REGISTRO FOTOGRÁFICO
PROGRAMA DE MANTENIMIENTO DE EDIFICIOS ESCOLARES PÚBLICOS

SITUACIÓN DEFICIENCIAS DETERMINADAS

DEPARTAMENTO:	RETALHULEU	MUNICIPIO:	RETALHULEU
NOMBRE DEL ESTABLECIMIENTO:	INEB	DIRECCIÓN DEL ESTABLECIMIENTO:	ALDEA LA GUITARRA
CÓDIGO DEL ESTABLECIMIENTO:	11-01-0100-45	FECHA:	23/09/2025

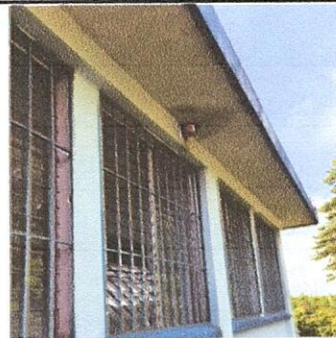
Foto 5: Se observa que la losa no cuenta con impermeabilizante, lo que genera filtración, debido a esto se deberá impermeabilizar.

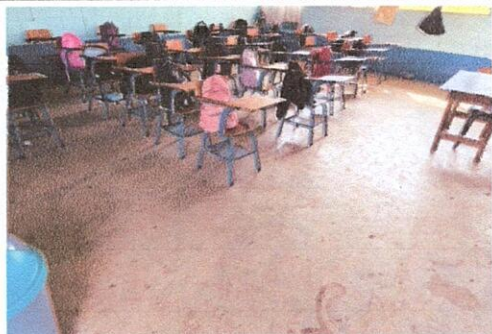
Foto 7: Se observa que el módulo de aulas 3 no cuenta con piso cerámico, por lo que este deberá ser suministrado.

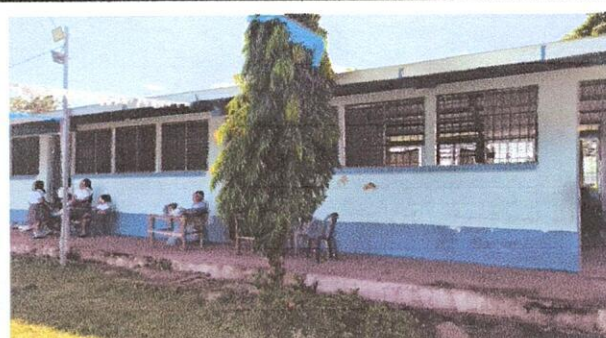
Foto 10: Se observa que la pintura exterior del módulo 3 se encuentra manchada y deteriorada.
